## A202616 - Avis de la CLE du SAGE Vilaine sur le projet de parc éolien Vents des Closiaux à Poligné (35)

### Présentation du dossier :

Pré-localisation des zones humides dans l'aire d'étude immédiate et zones humides identifiées après les investigations de terrain

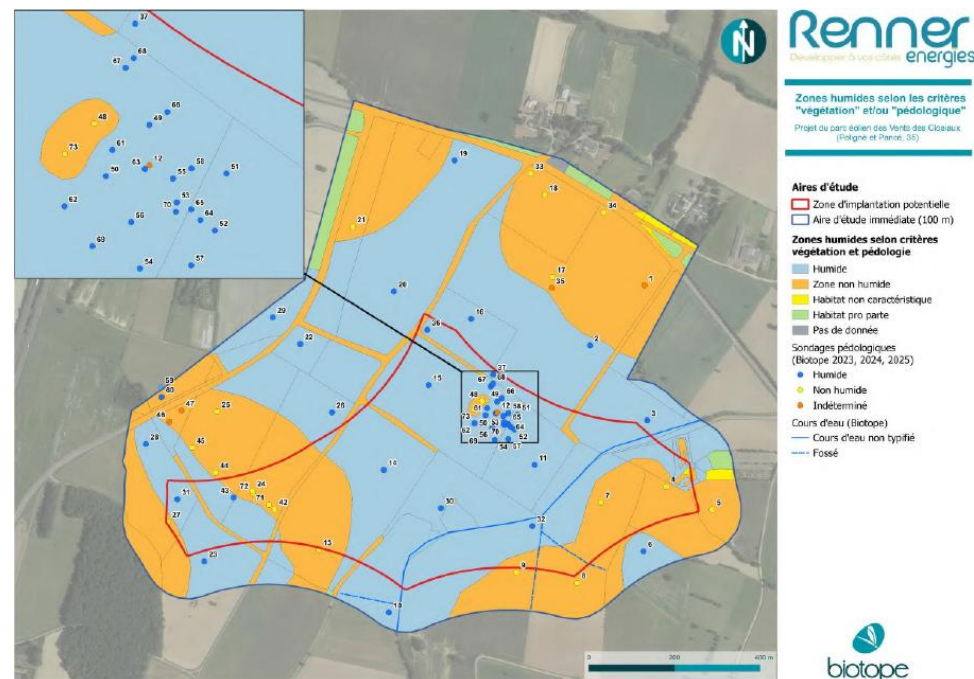
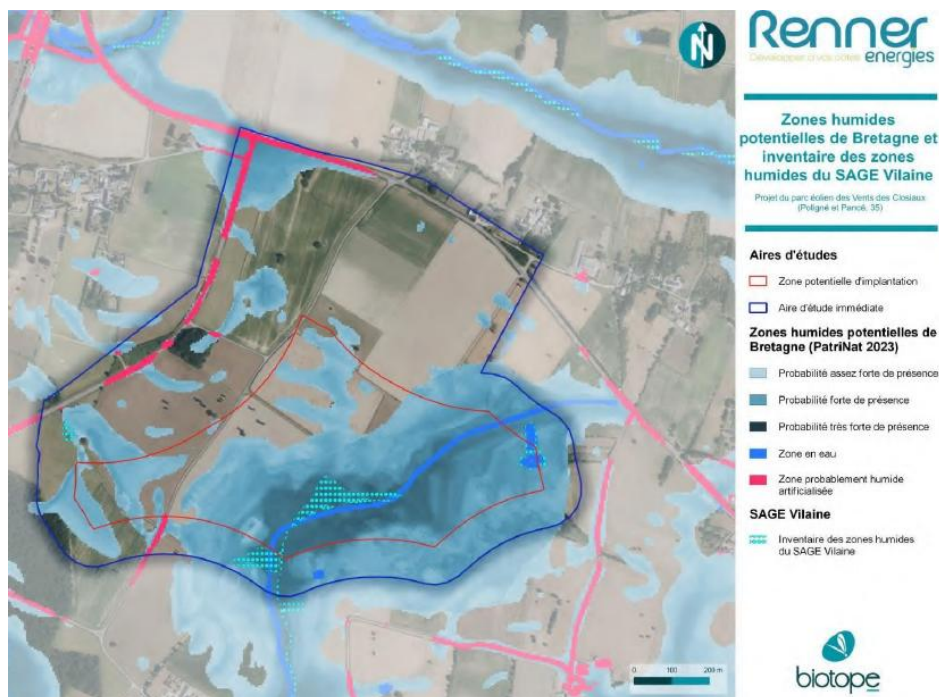
En page 119, il est indiqué que les « données d'inventaires des zones humides du SAGE Vilaine de 2009 mettent en évidence plusieurs milieux humides au sein de la zone d'implantation potentielle de l'aire d'étude immédiate ». La CLE précise qu'il ne s'agit pas d'un inventaire du SAGE, mais d'un inventaire réalisé par la commune via un prestataire.

Les compléments d'inventaires ont conduit à identifier 67,33 ha de zones humides dans l'aire d'étude immédiate, une superficie plus importante que l'inventaire communal de 2009.
